Poznań, 23 października 2025
I.dz. 04617/PIM/10/25/DK/2022-326

**Dotyczy: postępowania pn.: „BUDOWA ULICY LITERACKIEJ I ZBIORNIKA
RETENCYJNEGO W ULICY KRAJENECKIEJ [POZNAŃ]” – nr ref.
PIM/09/25/ZP67/2022-326.**

Na podstawie art. 284 ust. 6 ustawy Prawo zamówień publicznych (dalej: ustawy PZP), Zamawiający informuje o pytaniach i wyjaśnieniach dot. treści Specyfikacji Warunków Zamówienia (SWZ) otrzymanych / udzielonych w ww. postępowaniu (kontynuacja numeracji z poprzednich Wyjaśnień):

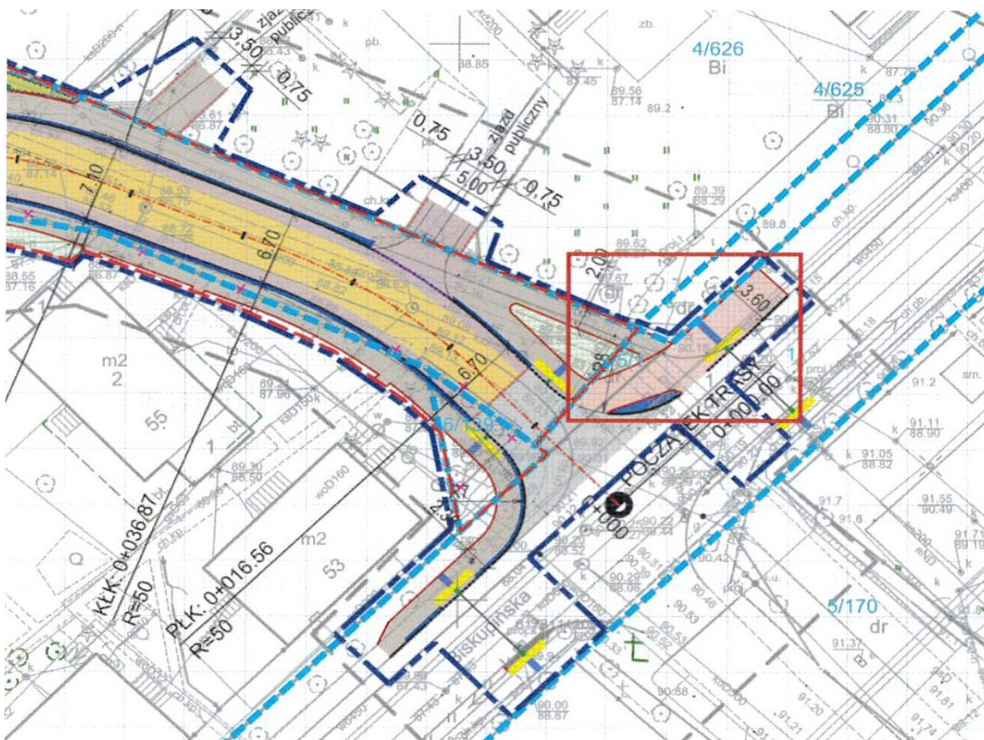
43. Prosimy o dołączenie projektu odtworzenia nawierzchni po budowie kanalizacji deszczowej w ul. Biskupińskiej oraz po budowie kanalizacji deszczowej dla części Miasta Poznań przy rozbudowie zbiornika przy ul. Krajenieckiej w Poznaniu.

Odtworzenie nawierzchni wykonać zgodnie z Katalogiem wymagań stawianych odtworzeniom nawierzchni w obrębie ulic Miasta Poznania dostępnym na stronie internetowej ZDM. Dokumentacja została uzupełniona o przekroje charakterystyczne.

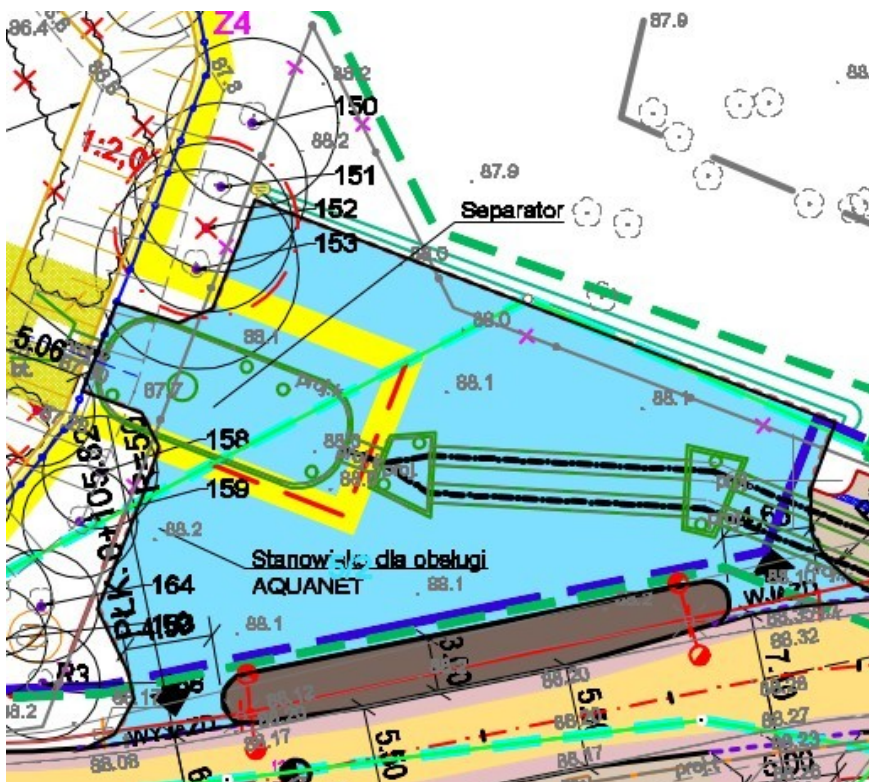
59. Dotyczy branży drogowej – ul. Literacka, poz. 11 – pozycja mówi o ustawieniu krawężników przystankowych betonowych, natomiast na przekroju normalnym wysowano krawężnik przystankowy kamienny, prosimy o wyjaśnienie rozbieżności.

Stosować krawężnik przystankowy betonowy.

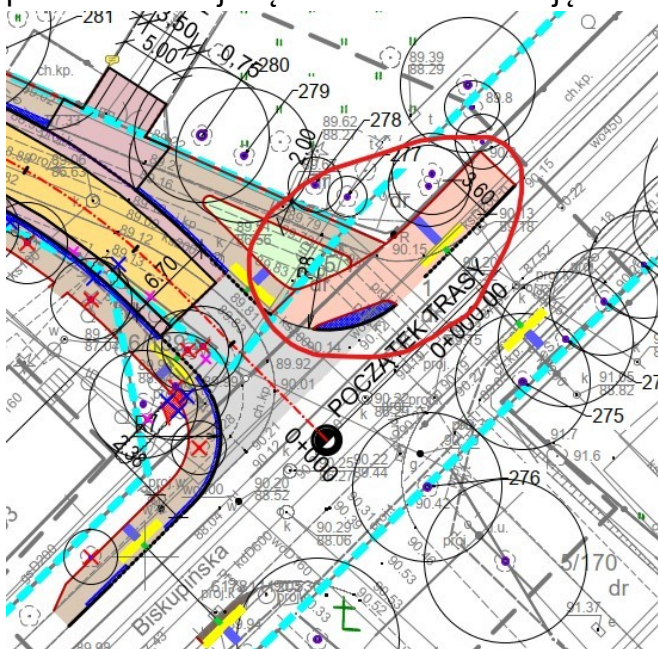
61. Na planie PZT – Krajenecka wysowano powierzchnię koloru jasnoniebieskiego, prosimy o informację z czego ma być wykonana ta nawierzchnia.

Zakres wykonać zgodnie z projektem konstrukcji zjazdu TOM XI.
